## ANEXO

### Modificaciones técnicas y científicas al Reglamento Colombiano de Construcción Sismo Resistente - NSR-10 Expedido por medio del Decreto 926 del 19 de marzo de 2010

Se deben hacer las siguientes modificaciones al contenido técnico y científico del Reglamento Colombiano de Construcción Sismo Resistente - NSR-10 anexo al Decreto 926 del 19 de marzo de 2010:

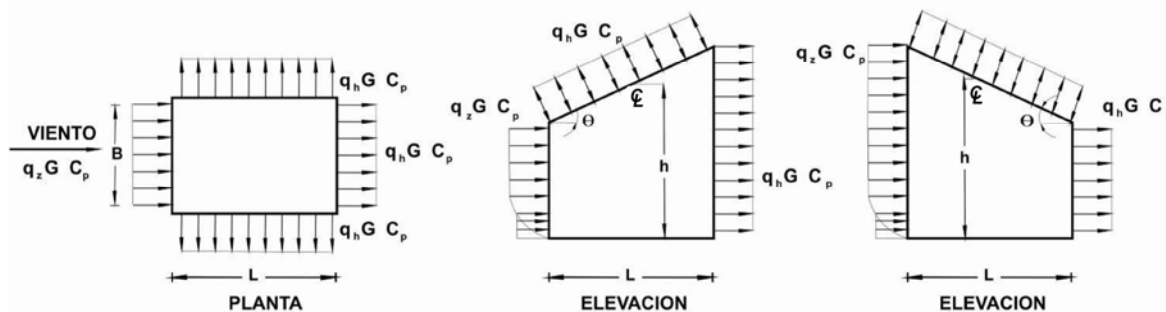
El primer párrafo del literal B.6.5.9.3 debe quedar así:

**B.6.5.9.3** — **Escombros arrastrados por el viento** — Los vidrios de edificios localizados en **regiones de escombros arrastrados por el viento**, deberán protegerse con una cobertura resistente a impacto o ser vidrios resistentes a impactos de acuerdo con los requerimientos especificados en las normas ASTM E1886 y ASTM E 1996 u otros métodos de ensayo aprobados y criterios de desempeño.

En la **Figura B.6-5-14**, el gráfico de la izquierda debe substituirse por el siguiente gráfico:

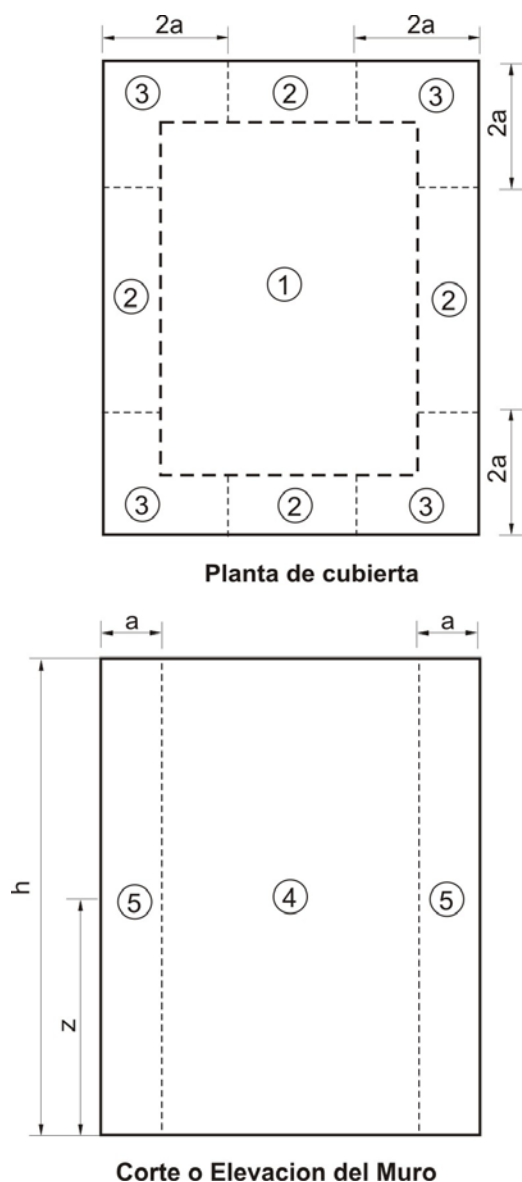
El título de la **Figura B.6.5-14**, dice " $h \geq 18.0 \text{ m}$ " y debe ser " $h > 18.0 \text{ m}$ ". Además en la Nota 6 de la misma **Figura B.6.5-14** donde dice "Los coeficientes son para cubiertas con  $\theta = 10^\circ$ " debe ser "Los coeficientes son para cubiertas con  $\theta \leq 10^\circ$ ".
